Nota zienswijzen en ambtshalve wijzigingen

Wijk bij Duurstede, herontwikkeling Hoogstraat, De Heul en Langbroekseweg

Gemeente Wijk bij Duurstede

Datum: 24 februari 2022

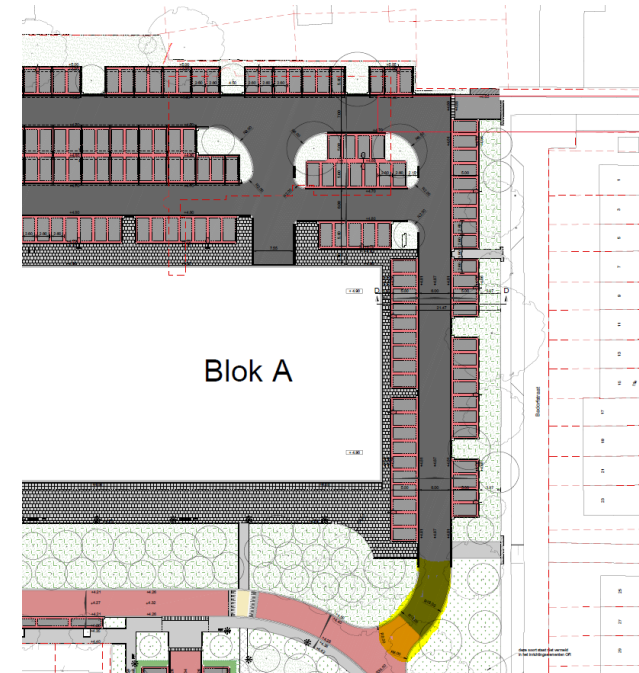
4 Eenrichtingsverkeer van hoek Karolingersweg naar parkeerplaatsen

Het is de bedoeling om het kleine stukje nieuw aan te leggen weg van hoek in de Karolingersweg naar de eerste parkeerplaatsen eenrichtingsverkeer te maken. Dat is het geel gemarkeerde deel in de situatieschets hiernaast. Overigens zal dat deel even breed blijven. Dat is nodig voor het vrachtverkeer dat deze bocht moet kunnen maken.

Het is niet de bedoeling om de weg aan de achterkant van de Lidl in zijn geheel eenrichtingsverkeer te maken. Dat zou ter hoogte van de dwarsparkeerplaatsen onlogisch en niet nodig zijn.
